**Mission régionale d'autorité environnementale
ÎLE-DE-FRANCE**

**Avis délibéré
sur le projet d'extension et d'exploitation
d'un site de gestion de déchets
Communes d'Isles-les-Meldeuses, Tancrou
et Armentières-en-Brie (77)**

**N° APJIF-2023-002
en date du 5 janvier 2023**

Figure 4: remise en état et aménagement paysager après cessation des activités ISND, mâchefers et terres/matériaux (P2, p. 191)

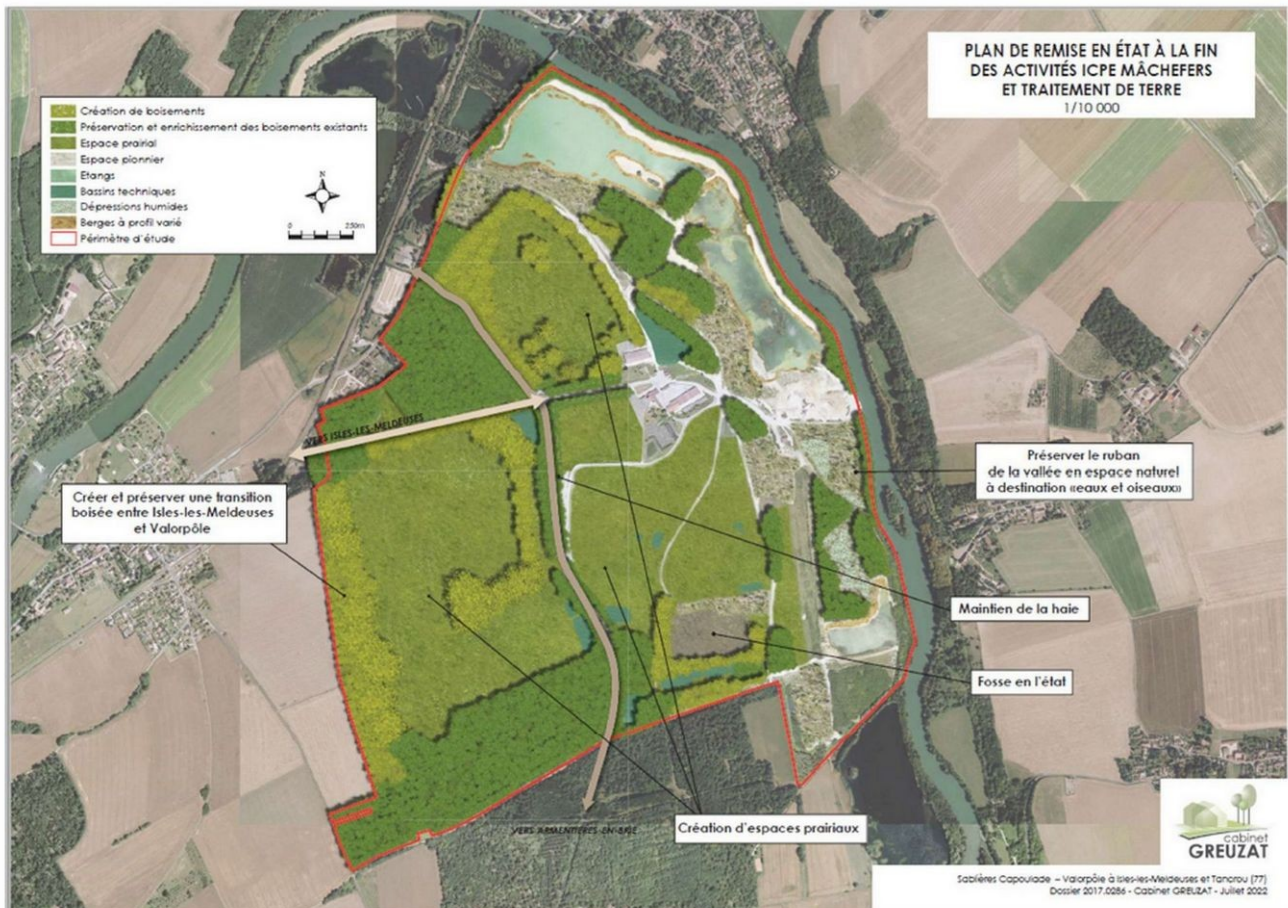
Le projet prévoit de défricher plus de 15 ha et de planter 22 ha de boisements⁵⁸. Le dossier ne précise pas si les essences retenues seront adaptées au changement climatique à venir, alors que la remise en état du site ne sera achevée qu'en 2054. De plus, les services rendus par les boisements supprimés (captation du carbone) ne seront pas (a priori) restitués immédiatement après défrichage.

Figure 5: habitats d'espèces en 2017 (P3, p. 92)

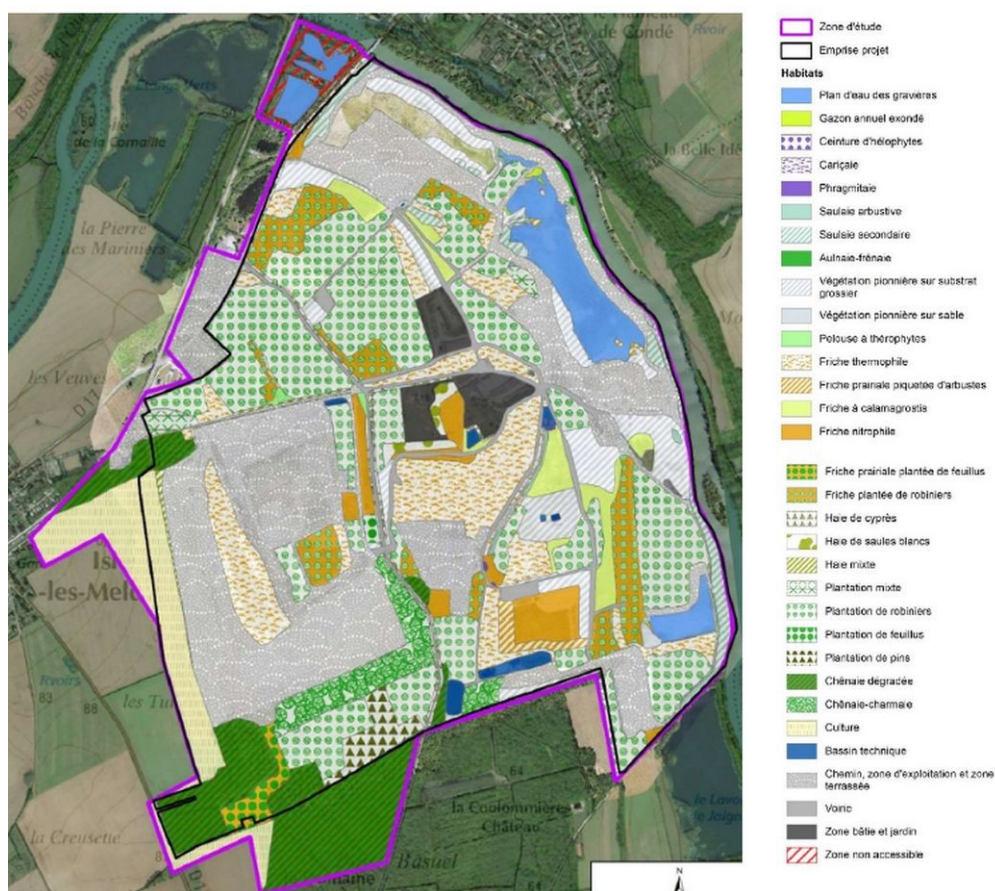
n'étant plus en vigueur depuis la loi n° 2019-773 du 24 juillet 2019, elle ne permet pas de justifier suffisamment l'absence de zone humide sur le reste de la zone d'étude. C'est l'arrêté du 24 juin 2008 modifié qui doit être appliqué, et davantage de sondages de sols pourraient donc être nécessaires pour inventorier toutes les zones humides du site. Il est indiqué que les zones humides inventoriées ne seront pas impactées (P3, p. 390), mais aucun plan superposant ces milieux avec les aménagements projetés (ex : zone portuaire), ne permet de le confirmer.

L'Autorité environnementale note plusieurs lacunes importantes dans l'analyse des incidences présentée dans le dossier. Si la qualification des « enjeux stationnels » propres à chaque éléments de biodiversité (espèces, habitats et fonctions) est bien détaillée, « l'intensité de l'impact » doit être évaluée avec des arguments étayés et chiffrée (notamment concernant la superficie impactée des espaces associés à chaque espèce, habitats et fonctions). De même, l'évaluation du « niveau d'impact résiduel », après mise en œuvre des mesures d'évitement et de réduction est insuffisant et repose uniquement sur le dire d'expert, sans démonstration claire du caractère « négligeable » des incidences, à plus forte raison lorsque le niveau d'impact brut est qualifié de « moyen ». Enfin, l'analyse des incidences sur les fonctionnalités écologiques est absente. La remise en état du site avec une vocation environnementale n'étant pas seule de nature à justifier d'une absence d'incidence pendant toute la durée de l'exploitation.

- actualiser l'inventaire des habitats, de la faune et de la flore, et la bio-évaluation associée ;
- justifier l'absence d'investigation in situ des espèces aquatiques le long de la Marne ;

- actualiser l'inventaire des zones humides selon la méthodologie réglementaire en vigueur ;
- reprendre l'analyse des incidences en quantifiant précisément les espaces impactés et les espèces, habitats et fonctions associées ;
